Rapport de l'Inspection des installations classées

Visite d'inspection du 23/05/2022

CHARIER CM - CARRIERES ET MATERIAUX

La Mouzinière
85180 LES SABLES-D'OLONNE

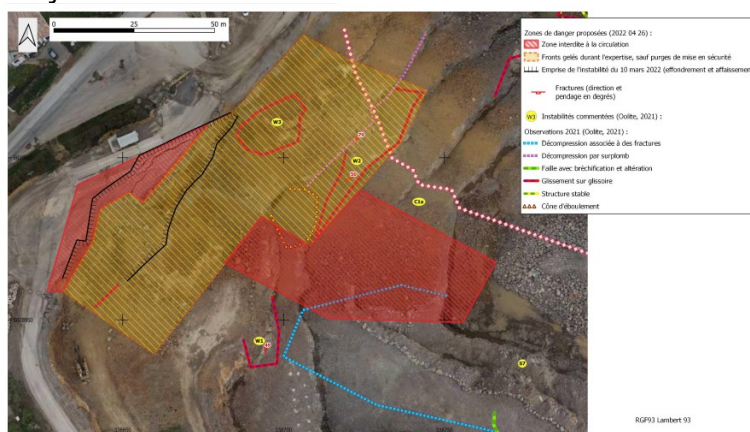
- l'identification sur un plan des zones de danger associées à l'éboulement du 10/03/2022 résultant des observations réalisées en 2021 et des observations rendues possibles par l'état actuel du terrain (cf plan 1). Le géologue distingue 2 zones : une zone interdite à la circulation interne et externe et une zone en contre-bas de l'éboulement où les éboulements ne permettent pas aux banquettes/merlons de jouer leur rôle.
